Betreff:**Gesamtstädtische Stellungnahme zur geplanten Änderung der Bahnsicherungsanlage am Bahnübergang Bienrode III im Ortsteil Bienrode****Organisationseinheit:**

„Die Verwaltung wird beauftragt, im Rahmen des Genehmigungsverfahrens zur Änderung der Bahnsicherungsanlage BÜ III – Auf dem Anger im Ortsteil Bienrode gemäß § 18 AEG die als Entwurf beigefügte Stellungnahme (s. Anlage) abzugeben.“

Stellungnahme zur geplanten Änderung der Bahnsicherungsanlage am Bahnübergang Bienrode III (Auf dem Anger)

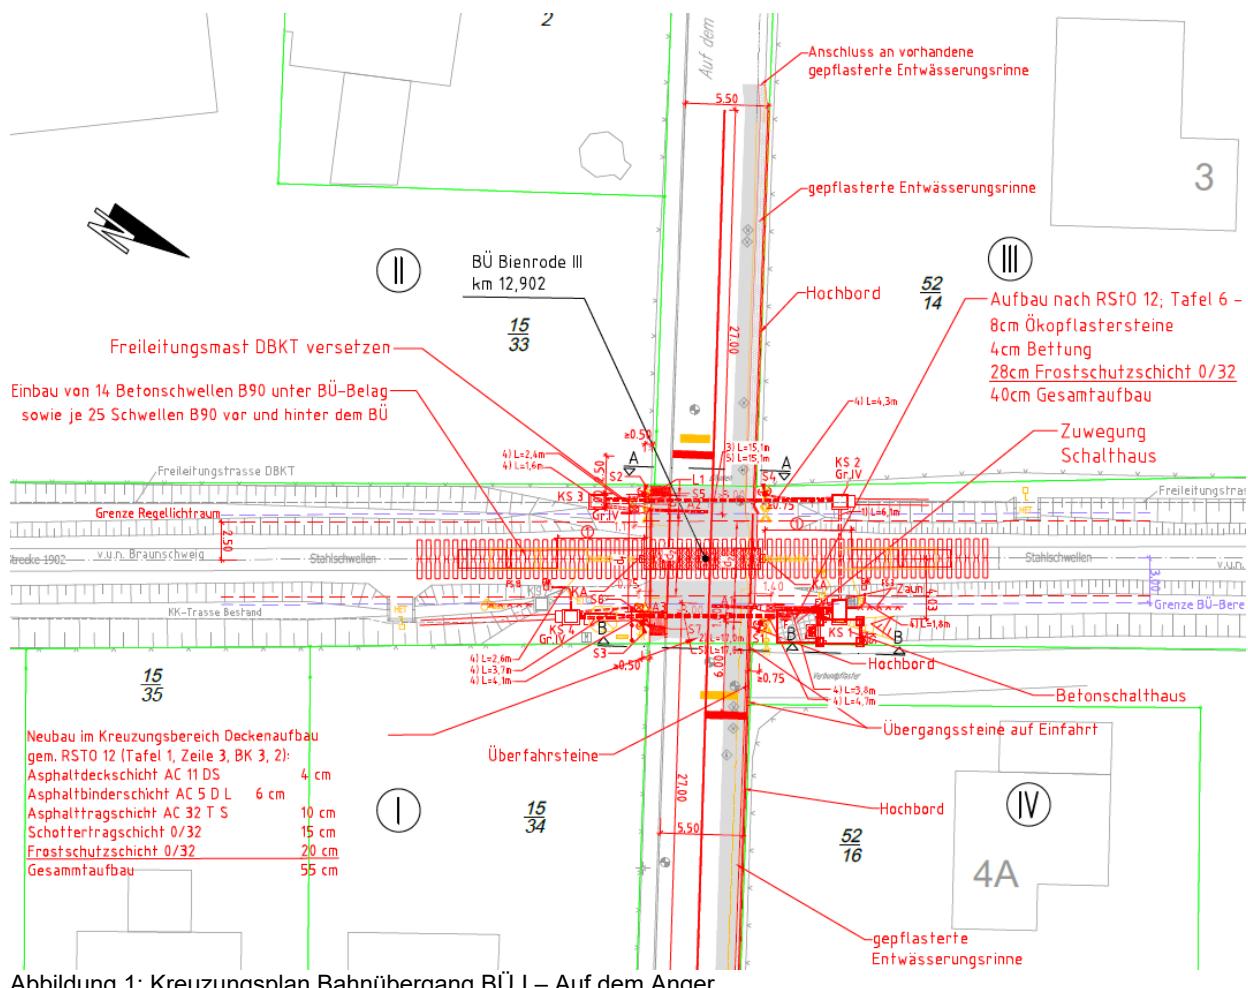
Die neuen Planungen sehen im Wesentlichen einen Erhalt der Bestandslage in Bezug auf die Fahrbahnbreite und den straßenbegleitenden Gehweg vor (vgl. Abb. 1 nachfolgend). Eine Reduzierung der Fahrbahnbreite in Verbindung mit einem Durchfahrtsverbot für Lkw in beiden Fahrtrichtungen, wie dies in der vorherigen Planung der Fall war, wird nicht mehr vorgesehen. Das bestehende Lkw-Durchfahrtsverbot aus Fahrtrichtung Altmarkstraße in Richtung des Gewerbegebietes bleibt von der vorliegenden Planung unberührt. Dies bedeutet, dass mit der aktuellen Planung die heutige Erschließungssituation für das Gewerbegebiet Auf dem Anger/Industriestraße erhalten bleibt. Die technische Erneuerung des Bahnübergangs zieht daher keine Folgemaßnahmen aufgrund einer geänderten bzw. eingeschränkten Erschließung nach sich.

Abbildung 1: Schmutzwasserleitung im Zuge der Straße Auf dem Anger

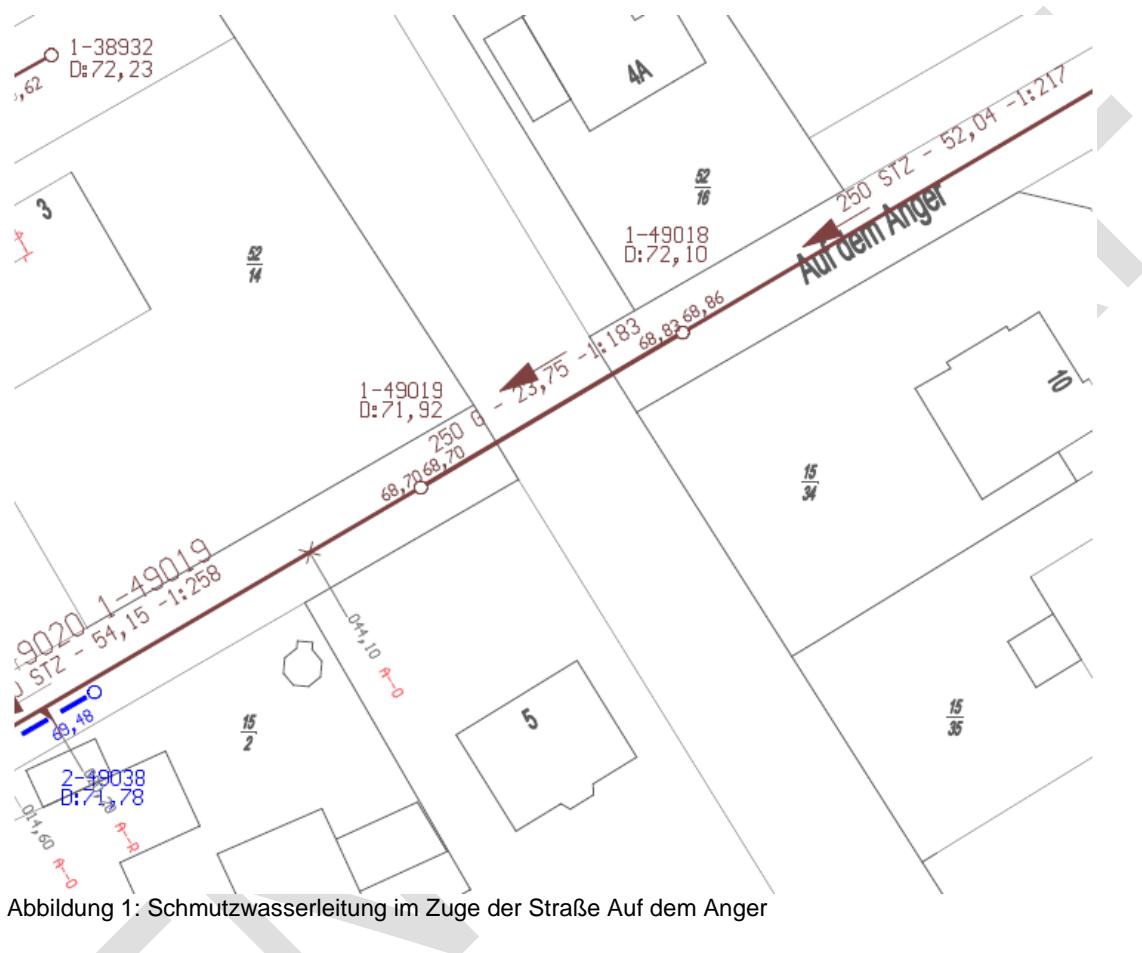
Im Bereich des Bahnübergangs Bienrode III (Straße: Auf dem Anger) verläuft eine Schmutzwasserleitung DN 250 (siehe Abbildung 1). Diese sollte (genauso wie die beiden dazugehörigen Schachtbauwerke) wenn möglich von der Baumaßnahme unberührt bleiben. Sollten Anpassungen an der Schmutzwasserleitung oder den Schachtbauwerken notwendig sein, sind diese zwingend mit der SE|BS und mir (Referat 0660) abzustimmen.

Mir liegen keine Unterlagen zu einem Gestaltungsvertrag mit der DB für die dargestellte Leitung vor. Ich gehe davon aus, dass dieser grundsätzlich vorhanden ist. Sollten sich diesbezüglich Rückfragen ergeben, stehe ich (Referat 0660) gerne zur Verfügung.
